高浜発電所の原子炉設置変更許可申請の概要 (1、2号機廃樹脂処理装置等の共用化)

高浜発電所の原子炉設置変更許可申請の概要 (高浜発電所敷地面積等の変更)

高浜発電所の原子炉設置変更許可申請の概要 (1～4号機の地震時における燃料被覆管の閉じ込め機能評価)

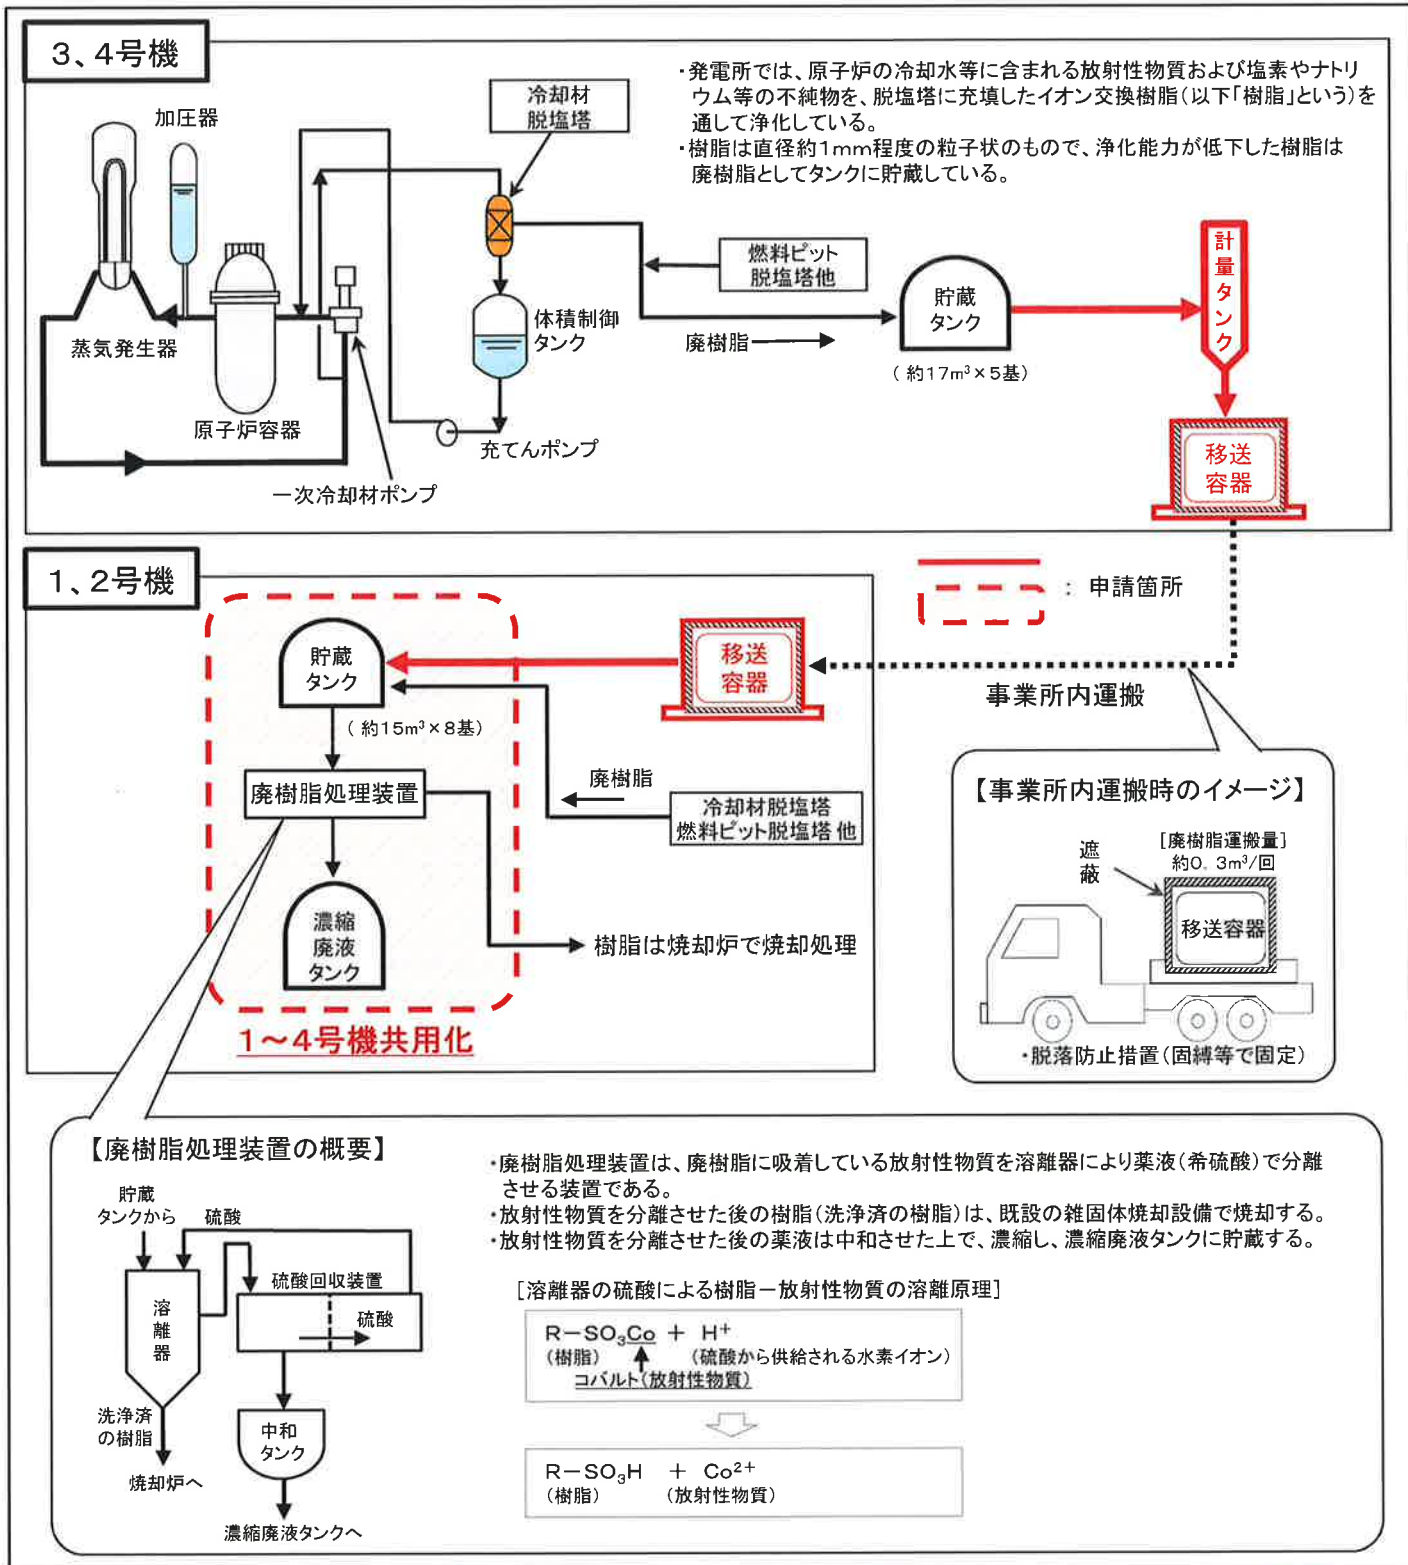
- ・1、2号機の廃樹脂処理装置等を1、2号機共用から1～4号機共用に変更する。
- ・3、4号機から1、2号機へ廃樹脂を移送する設備(計量タンク・移送容器)を設置する。

- ・3、4号機は廃樹脂処理装置を有していないことから、1、2号機の装置を共用化して処理するため。

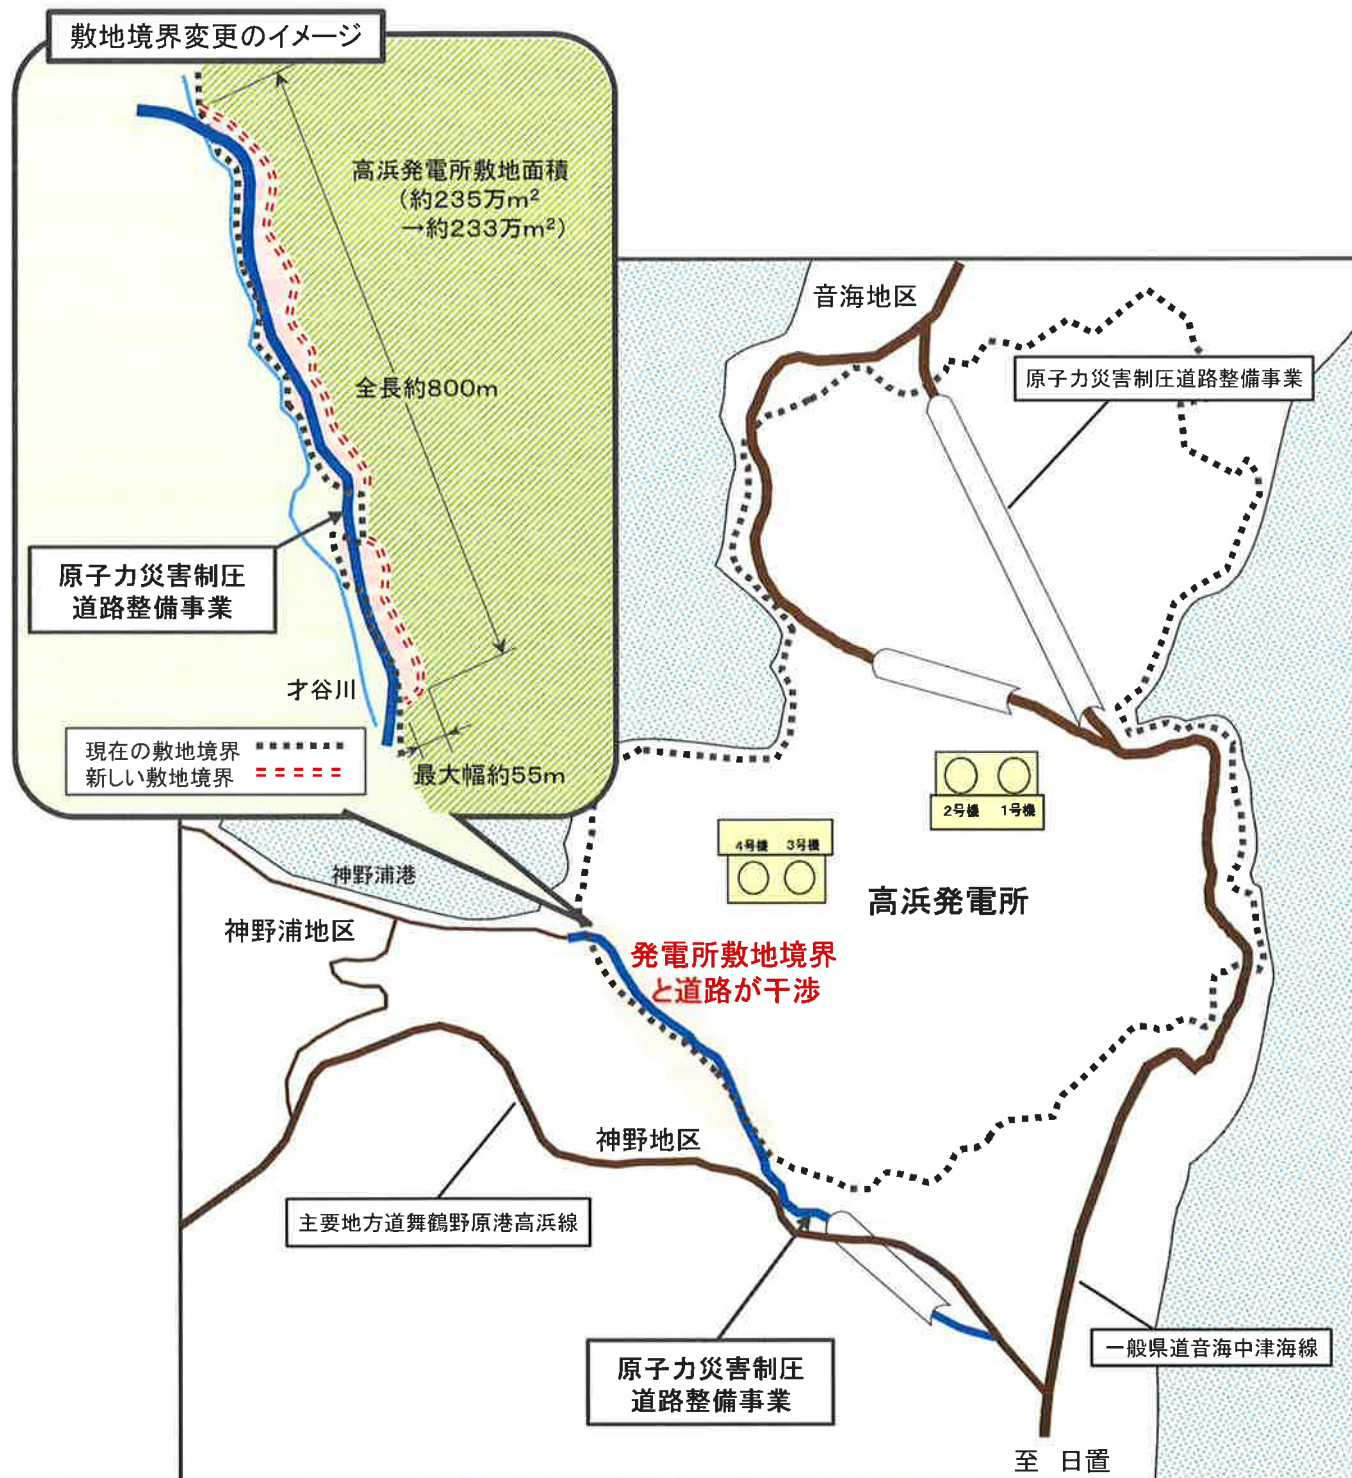
- ・原子力災害制圧道路整備事業に伴い、道路形状に合わせ、敷地の境界を変更(周辺監視区域のフェンス移設)する。
- ・敷地境界線の変更に伴い、敷地面積を変更する。(約235万 m^2 →約233万 m^2)

- ・原子力災害制圧道路が発電所敷地の一部を通過するため。
